Modulo per la presentazione delle osservazioni per i piani/programmi/progetti sottoposti a procedimenti di valutazione ambientale di competenza statale

ID: Codice procedura (ID_VIP/ID_MATTM): 12691

**“Progetto di un impianto eolico denominato “Pitigliano” ubicato nei comuni di Piti
(GR) e Sorano (GR) costituito da 20 (venti) aerogeneratori di potenza nominale
MW per un totale di 140,0 MW con relative opere connesse ed infrastrutture
indispensabili”**

TESTO DELLE OSSERVAZIONI

Immagine 3. Cumulo di una parte di impianti eolici, fotovoltaici e geotermici industriali in progettazione ed esistenti intorno all’eolico industriale “Pitigliano”.

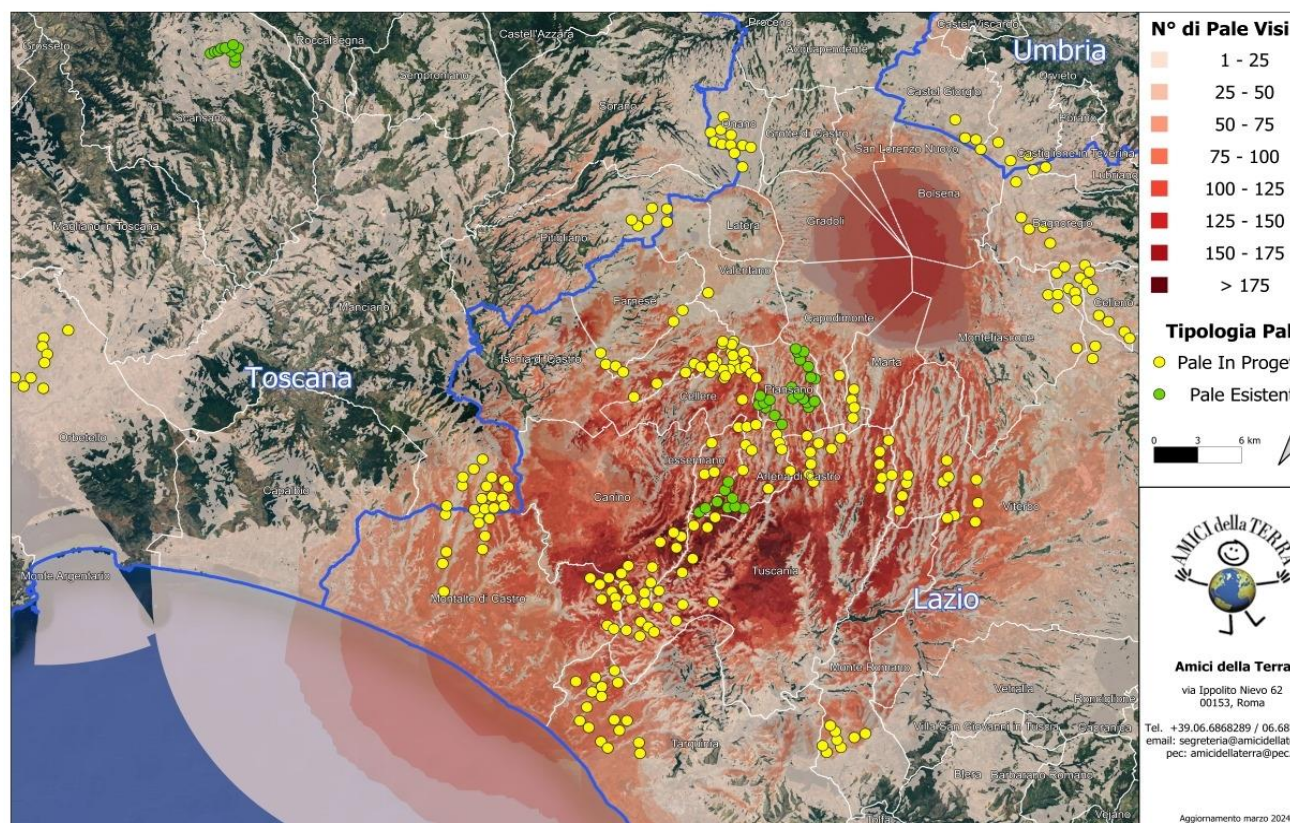
Beni Culturali “*Ambito paesaggistico, geologico e geomorfologico dell’orlo della caldera di Latera ...*” Non vengono nemmeno citati gli impianti eolici in progetto al MASE, il “Rempillo” (6 aerogeneratori) e un altro in verifica amministrativa di 14 aerogeneratori e 72, 6 MW. Ad oggi nei territori di Pitigliano, Sorano e in quello limitrofo potenzialmente potrebbero essere insediati 40 aerogeneratori alti 200 metri e larghi 170. Ma la proponente non cita neanche altri impianti che creerebbero il cumulo e quindi maggiore impatto. Infatti, sul territorio della “Città del Tufo” (Sorano e Pitigliano) impatterebbero anche l’impianto eolico “Montarzo” di Onano con 13 aerogeneratori con le dimensioni ricordate, l’altro eolico industriale nel territorio di Valentano con sette aerogeneratori (stesse dimensioni), gli impianti di Farnese con un minieolico di 3 Torri alte 60 metri già installate in località Poggio del Crognolo e l’impianto eolico industriale “Vallerosa” (7 aerogeneratori alti 200 metri e larghi 158 metri) in procedura VIA presso la Regione Lazio. Inoltre, altri impianti del minieolico già presenti a Valentano, Cellere e Piansano e due progetti eolici industriali con le stesse dimensioni (200 m x 170 m) nel Comune di Ischia di Castro. La valutazione del cumulo non prende neanche in considerazione gli impianti industriali di fotovoltaico e agrivoltaico in progetto a Farnese, Valentano, Ischia di Castro, Cellere. L’impianto geotermico in procedura Via al MASE, progettato nella Caldera di Latera. Quindi è stata effettuata una valutazione del potenziale impatto cumulativo non veritiera a dispetto di quanto affermato dalla proponente che sostiene di aver preso in considerazione uno spazio di 10 km intorno al suo impianto per gli impatti che si creerebbero.

OSSERVAZIONE N.12

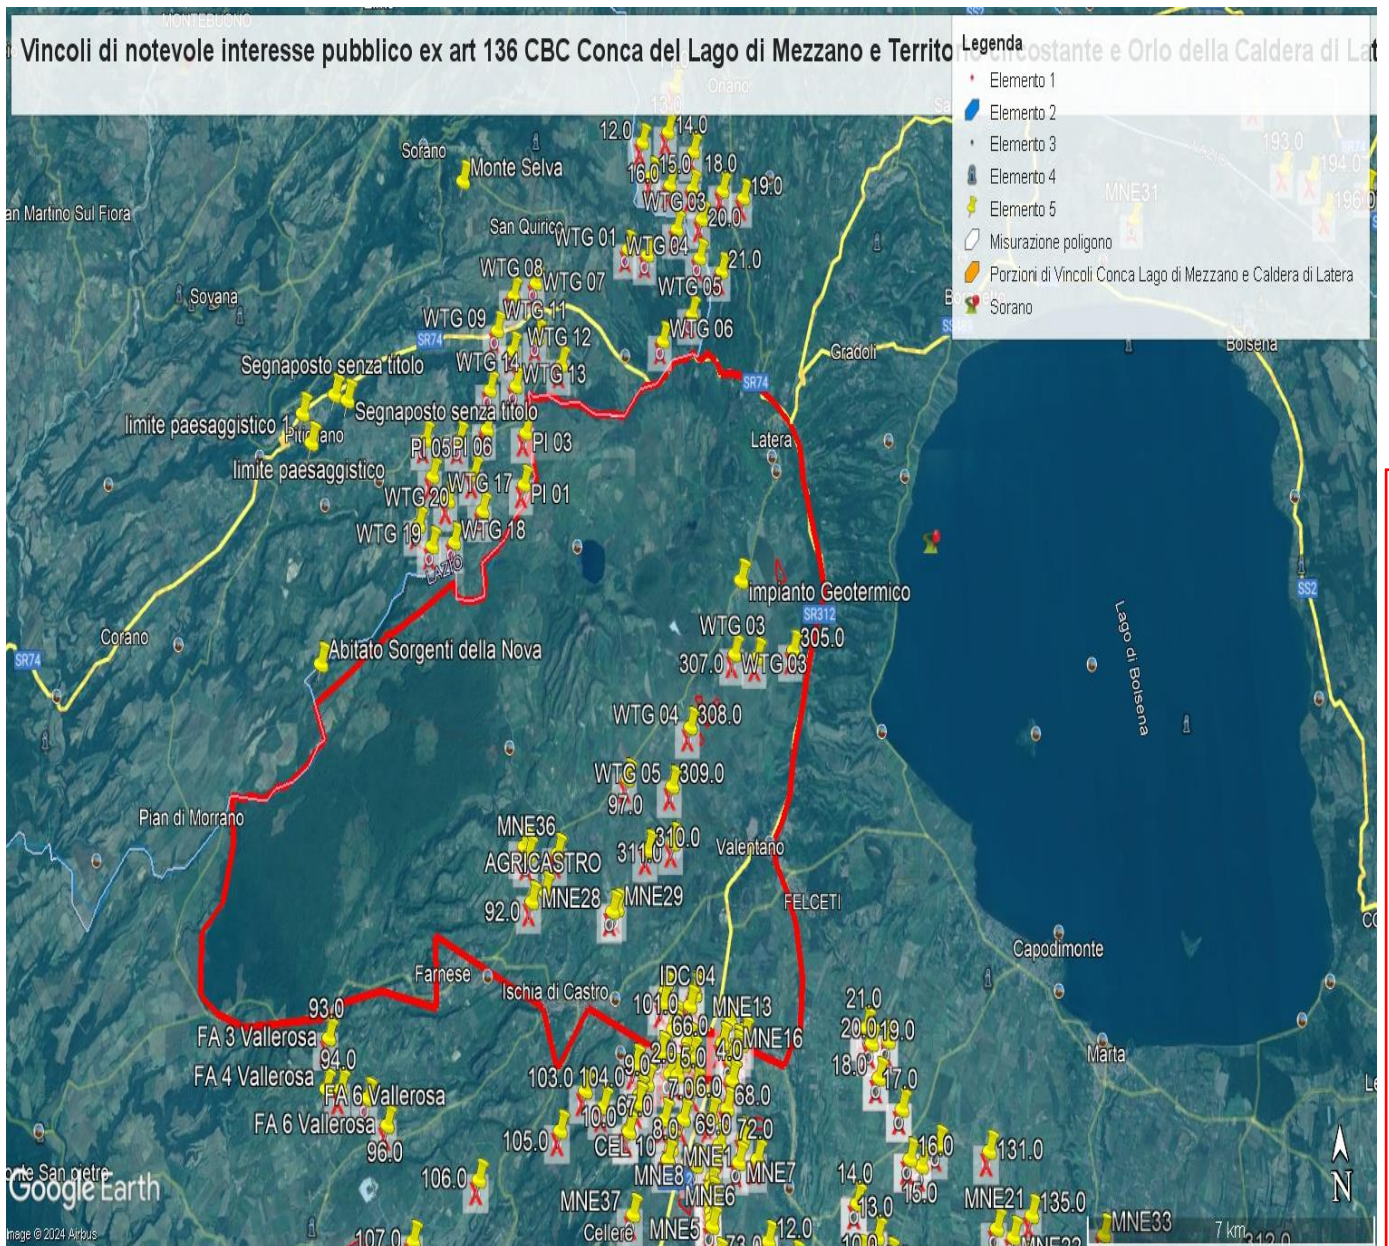
- 1) Lo studio presentato dal proponente nel "Report anemologico" si è basato su dati di parametri meteorologici estratti da un modello di rilevamento virtuale Virtual Met Mast (Vortex ERA - 5 series). Lo studio non riporta che tale modello sia stato validato con misure in sito. Una validazione del modello con misure rilevate sul posto per almeno un anno/ un anno e mezzo dovrebbe essere necessaria per garantire l'accuratezza della produzione energetica stimata.

- 2) Lo studio presentato nel "Report anemologico" riporta valori incoerenti di produzione energetica lorda e netta.
 - a. Nel paragrafo 5.2, Energy calculation, si stabilisce che usando il software Open Wind e il Wake Model Deep Array Eddy Viscosity, la produzione lorda dell'impianto risulta essere di 146,97GWh/anno, la produzione netta 143,59GWh/anno.

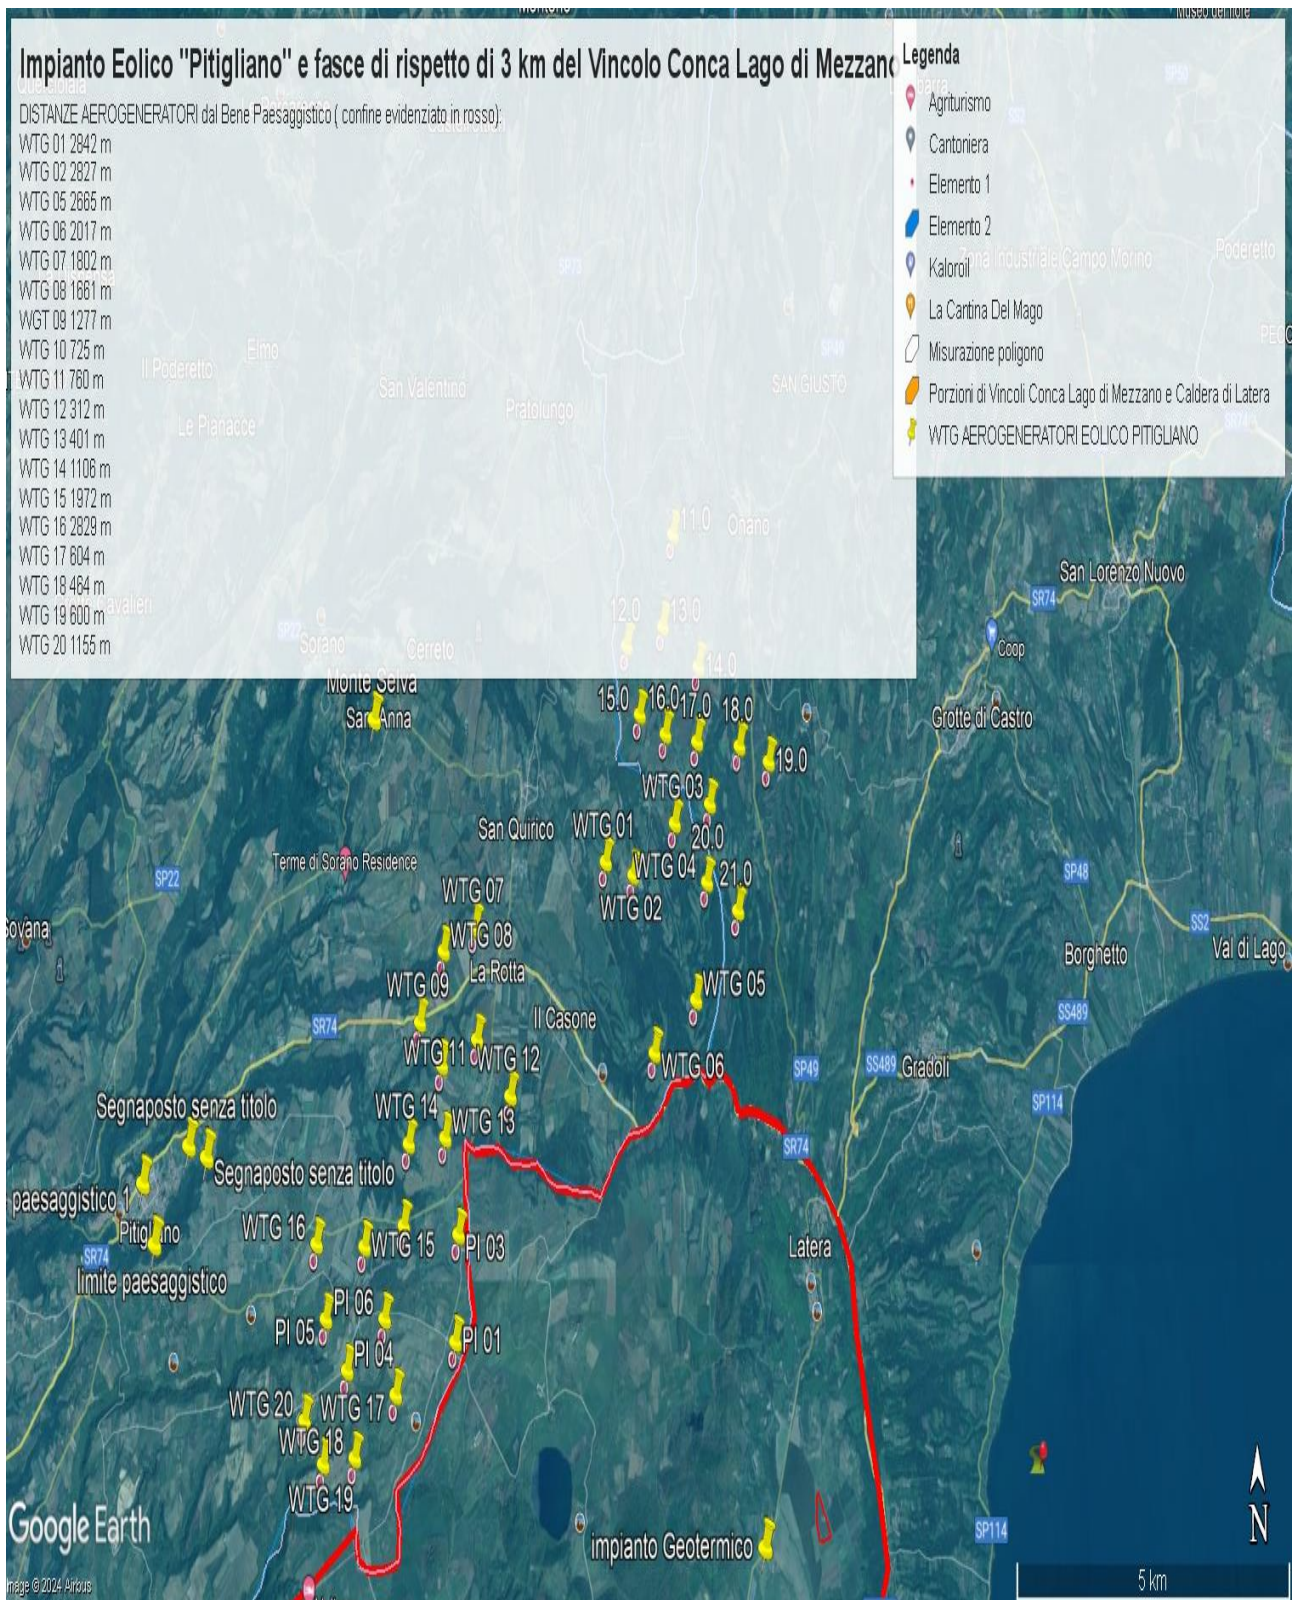
Al contrario si evidenzia che l'impianto eolico industriale citato non solo ricadrebbe con tutti e 20 gli aerogeneratori all'interno delle fasce di rispetto di 3 km di due vincoli paesaggistici di notevole interesse pubblico esistenti nella Regione Lazio e con una parte di essi nel vincolo paesaggistico del Centro abitato di Sorano (GR) quindi in aree non idonee all'installazione di impianti di energia rinnovabile. Addirittura, alcuni aerogeneratori sarebbero ubicati a poche centinaia di metri dai perimetri dei due vincoli paesaggistici laziali ex art 136 del CBC.

Inoltre, come sostiene la Proponente parte dell'impianto si verrebbe a trovare a 3,5 km dal centro abitato di Sorano. Infatti, tre degli aerogeneratori WTG 08, 09, 10 sono addirittura all'interno delle fasce di rispetto dei 3 km del suo vincolo paesaggistico di notevole interesse pubblico ex art 136 del CBC. Si evidenzia che così si crea

IMMAGINE n. 2 Impianto eolico industriale “Pitigliano” e distanze aerogeneratori dai Vincoli della Conca del Lago di Mezzano...

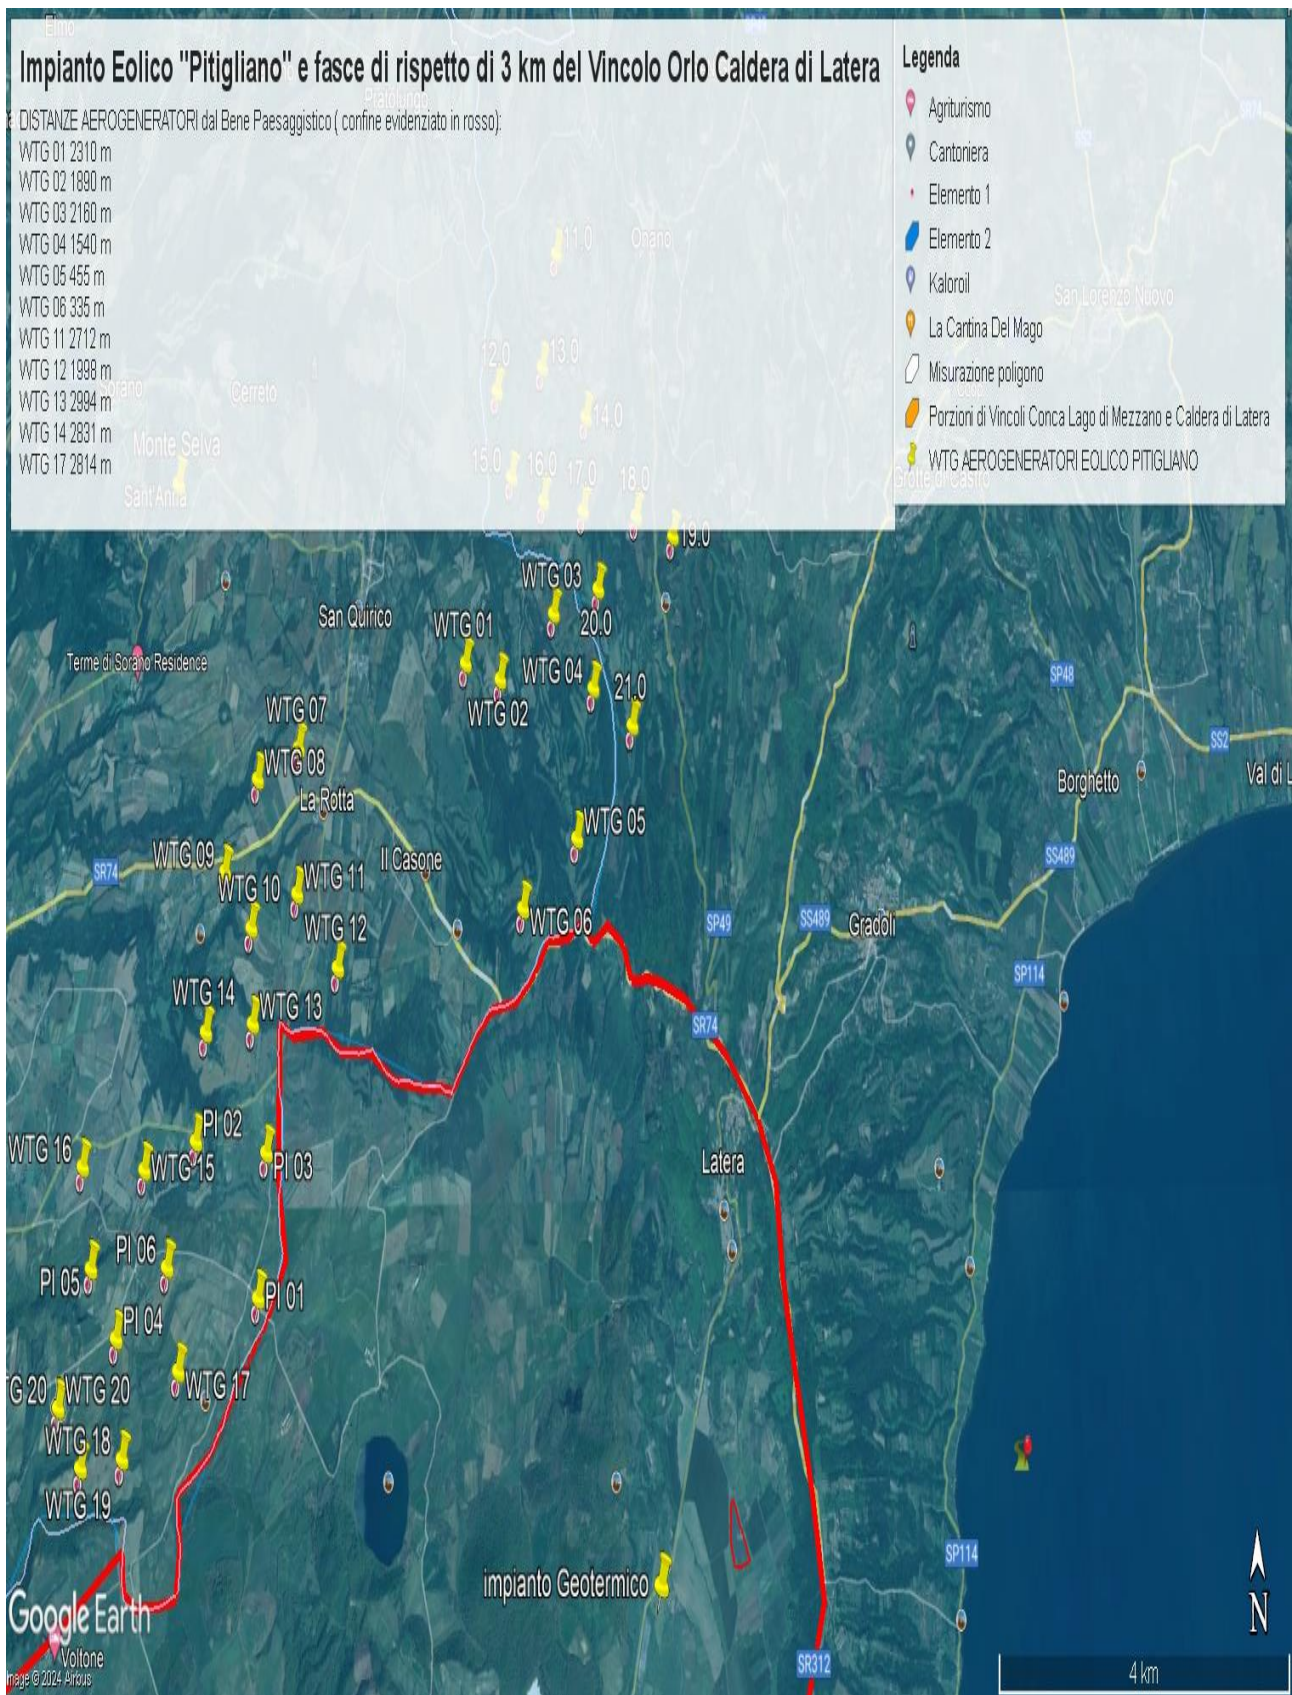
Come è illustrato nell'immagine si ribadisce che l'impianto industriale "Pitigliano" ricade completamente all'interno delle fasce di rispetto dei due vincoli di notevole

interesse pubblico e lambisce quelle di un terzo vincolo e quindi come affermato dal Consiglio di Stato nelle sentenze citate, l'impianto è insediato in area non idonea ai sensi dell'art. 20 comma 8 lettera c quater del D.Lgs. n. 199/2021 e ss.mm.ii al contrario di quanto sostiene la proponente.

VINCOLI PAESAGGISTICI ex art 136 del CBC della REGIONE TOSCANA e IMPIANTO EOLICO PITIGLIANO.

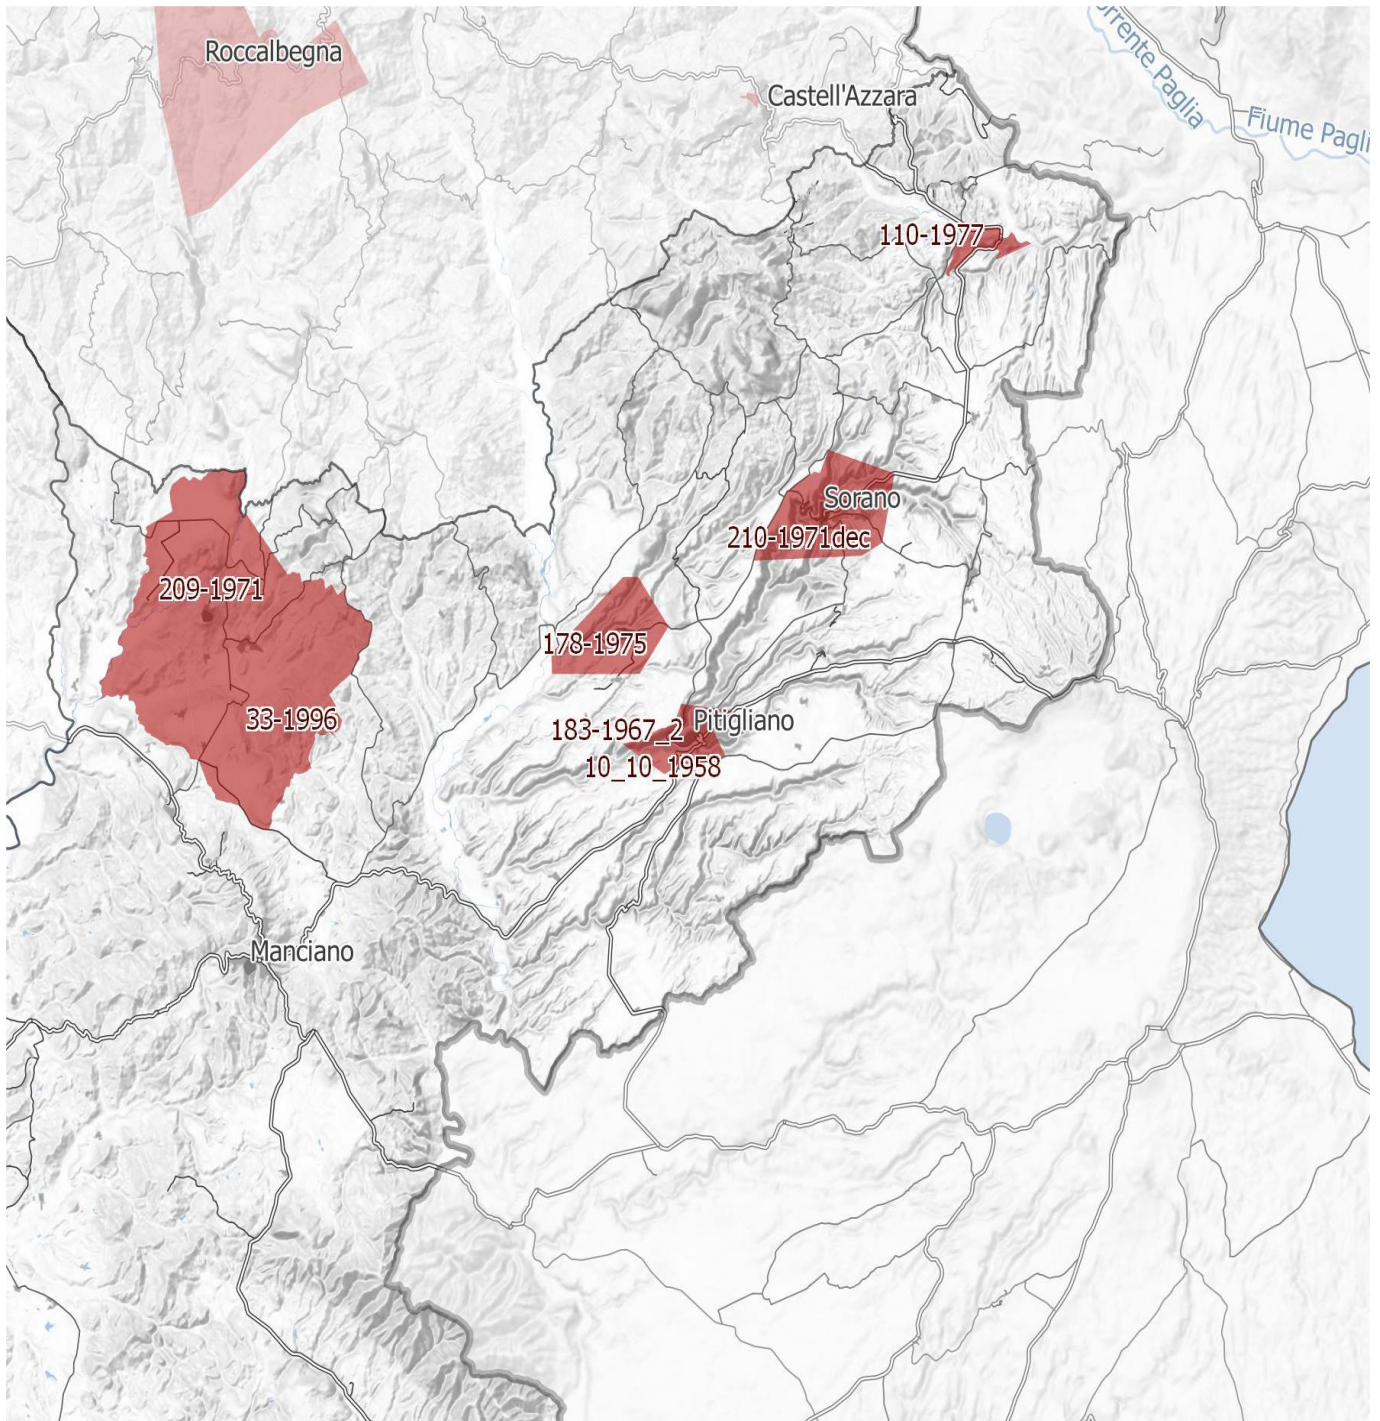
IMMAGINE n. 4 Si evidenzia che i tre aerogeneratori WTG 07, WTG 08 e WTG 09 impattano con il vincolo paesaggistico di notevole interesse pubblico del Centro Storico di Sorano. Il WTG 07 si troverebbe a 2828 m, WTG 08 2504 e WTG 09 2990. Il cavidotto dell'impianto invece impatta in buona parte del Vincolo paesaggistico ex art. 136 del CBC del Centro Storico di Pitigliano.
